**AVIS RELATIF À LA PROTECTION
CONTRE LES EVENTUELS EFFETS NOCIFS ET NUISANCES
PROVOQUÉS PAR LES RAYONNEMENTS NON IONISANTS
GÉNÉRÉS PAR DES ANTENNES ÉMETTRICES STATIONNAIRES**

Commune : CHARLEROI - Exploitant : PROXIMUS

Référence exploitant : 71JUT_01

Rapport n° 3065 / 2024

Figure 1 : Vue en plan des lieux de séjour et des points de contrôle

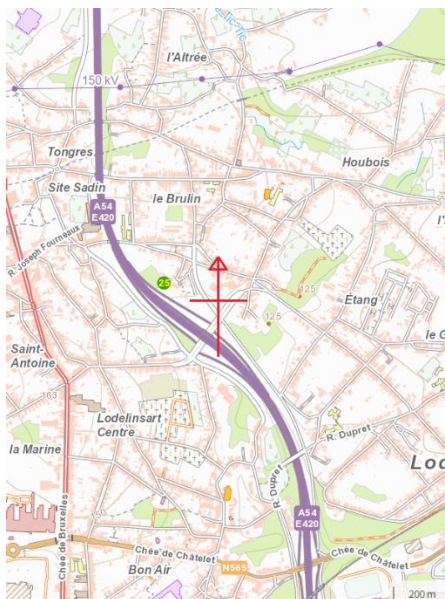
- le numéro du point de contrôle repris sur un des plans de la figure 1;
- le numéro du LS dans lequel se trouve le point de contrôle de la 1^{ère} colonne ;
- l'atténuation d'obstacle prise en compte pour le calcul de l'indice d'exposition dans le LS ;
- le résultat du calcul de l'indice d'exposition.

N° point de contrôle	LS	Atténuation (dB)	Indice d'exposition relatif à la limite par installation IE_i
23	LS11	3,0	0,031
24	LS11	3,0	0,030
22	LS11	3,0	0,030
21	LS11	3,0	0,023
1	LS1	3,0	0,019
2	LS1	3,0	0,018
3	LS1	3,0	0,017
18	LS11	3,0	0,016
19	LS11	3,0	0,015
20	LS11	3,0	0,015
5	LS1	3,0	0,013
25	LS11	3,0	0,013
17	LS11	3,0	0,012
14	LS11	3,0	0,011
4	LS1	3,0	0,011
12	LS11	3,0	0,009
6	LS1	3,0	0,009
11	LS11	3,0	0,009
13	LS11	3,0	0,009
9	LS1	3,0	0,008
8	LS1	3,0	0,008
7	LS1	3,0	0,008
10	LS1	3,0	0,007
15	LS11	3,0	0,005
16	LS11	3,0	0,004

Figure 2 : Vue en plan des installations d'antennes dans un rayon de 300 mètres autour de l'installation faisant l'objet de la demande d'avis

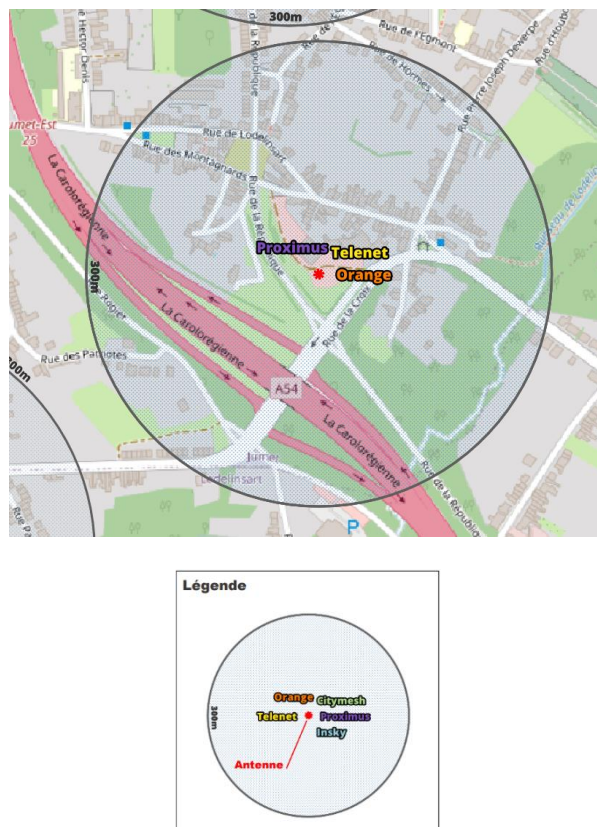
- il y a au plus 4 installations d'antennes émettrices stationnaires présentes dans la zone d'évaluation de 300 mètres de rayon représentée dans la figure 2, y inclus l'installation référencée dans le paragraphe 2 : la limite cumulative définie à l'article 4, §2 du décret est nécessairement respectée dans les lieux de séjour à l'intérieur de la zone d'évaluation de 300 mètres de rayon ;

- b) il y a exactement 5 installations d'antennes émettrices stationnaires présentes dans la zone d'évaluation de 300 mètres de rayon représentée dans la figure 2, y inclus l'installation référencée dans le paragraphe 2 et il existe, pour 3 ou 4 de ces installations, un avis attestant le respect de la limite abrogée de 3 V/m : la limite cumulative définie à l'article 4, §2 du décret est nécessairement respectée dans les lieux de séjour à l'intérieur de la zone d'évaluation de 300 mètres de rayon ;

- c) dans tous les autres cas, il a été vérifié que la limite cumulative définie à l'article 4, §2 du décret n'est pas dépassée dans les lieux de séjour sur base du nombre d'installations localisées dans la zone d'évaluation de 300 mètres de rayon représentée dans la figure 2, de leur localisation ainsi que des données inscrites dans la figure 1 et au paragraphe 4 du présent avis et dans les avis attestant le respect de la limite par installation ou de la limite abrogée de 3 V/m relatifs aux autres installations reprises dans la figure 2.

Compte tenu des considérations ci-dessus, il apparaît que l'intensité du rayonnement électromagnétique généré, dans les lieux de séjour situés dans un rayon de 300 mètres autour de l'installation référencée dans le paragraphe 2, par l'ensemble des antennes émettrices stationnaires de l'ensemble des exploitants du même site d'antennes émettrices stationnaires respecte la limite fixée à l'article 4, § 2 du décret.
